## VYSVĚTLENÍ, ZMĚNA NEBO DOPLNĚNÍ ZADÁVACÍ DOKUMENTACE Č. IV

**Nový pavilon péče o matku a dítě včetně hemodialyzačního střediska a nadzemního spojovacího koridoru Krajská zdravotní, a.s. – Nemocnice Děčín, o.z. – stavební práce**

evidenční číslo zakázky ve Věstníku veřejných zakázek: **Z2023-016361**

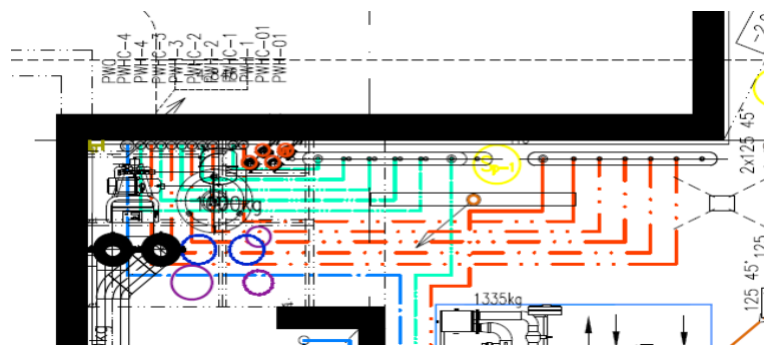
*Dle PD ZTI mají být v m. č. 0201b umístěny dva nerezové rozdělovače pro TV a CTV, ale z projektové dokumentace, výkazu výměr i technické zprávy nelze vyčíst, jaké dimenze mají mít jednotlivé větve. Předložená PD neobsahuje přesné schéma rozdělovače.*

Projektová dokumentace tyto informace obsahuje, dimenze jsou uvedeny ve schématech vodovodu u jednotlivých podlažích.

Obrázek č. 1: Výřez z Půdorysu 2.PP

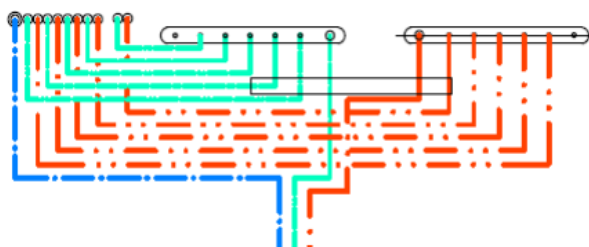
Dle PD ZTI (půdorys 2.PP a izometrie) má být u každého rozdělovače minimálně 7 větví, což nesouhlasí s výkazem výměr.

Žádáme zadavatele o doplnění PD a úpravu VV:

- přesného schématu rozdělovače,
- řezů rozdělovačů TV a CTV,
- doplnění půdorysu 2.PP a izometrie o jednotlivé dimenze TV a CTV

V soupisu prací bylo shledána nesrovnalost. Z tohoto důvodu zadavatel upravil dílčí soupis prací A 17-20-P Pavilon péče o matku a dítě a spojovací koridor v objektu D1\_01\_4e-D03 - Zdravotně ..., konkrétně popis položky č. 115. Upravený soupis prací je přílohou tohoto vysvětlení.

Zadavatel stanovil zadávací podmínky v podrobnostech nezbytných pro účast dodavatele. Ve chvíli realizace veřejné zakázky může být dohodnuto doplnění vybraných výkresů, které však pouze zpřesní konkrétní práce, ale nijak nezmění objem prací a tedy nabízenou cenu.

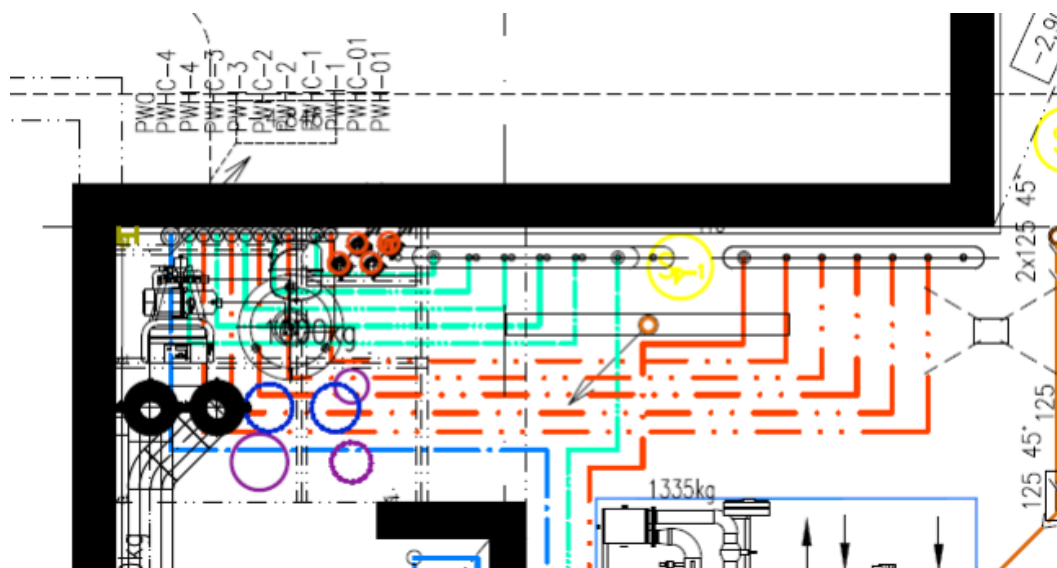
*Ve výkazu silnoproudých technologií je položka pro montáž světel odkazující na dodávku stavby (operační sály). Ve výkazu se nám ale nikde nepodařilo tato světla v odpovídajícím množství nalézt. Žádáme o vysvětlení.*

V soupisu prací byla nalezena nesrovnalost. Z tohoto důvodu zadavatel upravil dílčí soupis prací A 17-20-P Pavilon péče o matku a dítě a spojovací koridor v objektu D1\_01\_4g-D03 - Silnoproud...tak, že odstranil položku č.1546. Upravený soupis prací je přílohou tohoto vysvětlení.

Obrázek č. 1: Výřez z Půdorysu 2.PP

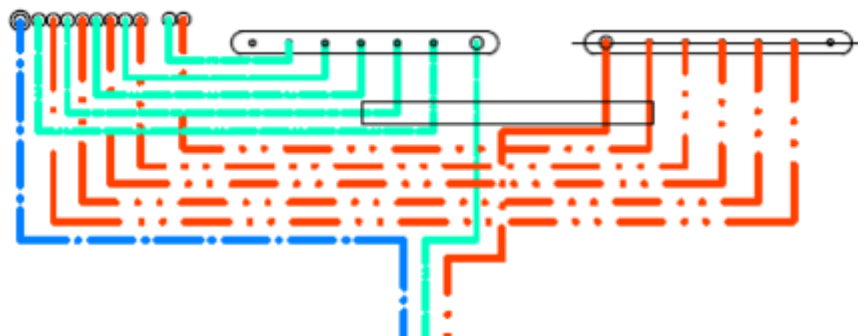
- Dle PD ZTI mají být v m.č. 0201b umístěny dva nerezové rozdělovače pro TV a CTV, ale z projektové dokumentace, výkazu výměr i technické zprávy nelze vyčíst, jaké dimenze mají mít jednotlivé větve
- Dle PD (půdorys 2.PP a izometrie) má být u každého rozdělovače minimálně 7 větví, což nesouhlasí s výkazem výměr

*Bude doplněna projektová dokumentace o řezy rozdělovačů TV a CTV? Bude doplněn půdorys 2.PP a izometrie o jednotlivé dimenze TV a CTV? Žádáme o úpravu výkazu výměr a sjednocení zadávacích podkladů.*

Viz odpověď na dotaz č. 2 v rámci tohoto souboru vysvětlení, změny nebo doplnění.

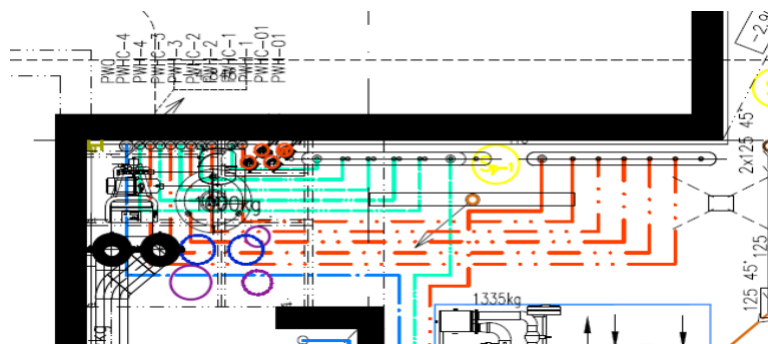
*Dle PD ZTI mají být v m. č. 0201b umístěny dva nerezové rozdělovače pro TV a CTV, ale z projektové dokumentace, výkazu výměr i technické zprávy nelze vyčíst, jaké dimenze mají mít jednotlivé větve. Předložená PD neobsahuje přesné schéma rozdělovače.*

Viz odpověď na dotaz č. 1 v rámci tohoto souboru vysvětlení, změny nebo doplnění.

Obrázek č. 1: Výřez z Půdorysu 2.PP

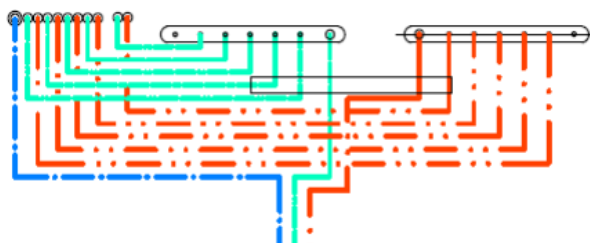
*Dle PD ZTI (půdorys 2.PP a izometrie) má být u každého rozdělovače minimálně 7 větví, což nesouhlasí s výkazem výměr.*

**Žádáme zadavatele o doplnění PD a úpravu VV:**

- **přesného schématu výše uvedených nerezových rozdělovačů (pol.115 a 116) - okótovaný**
- **řezů rozdělovačů TV a CTV,**
- **doplnění půdorysu 2.PP a izometrie o jednotlivé dimenze TV a CTV**

Viz odpověď na dotaz č. 2 v rámci tohoto souboru vysvětlení, změny nebo doplnění.
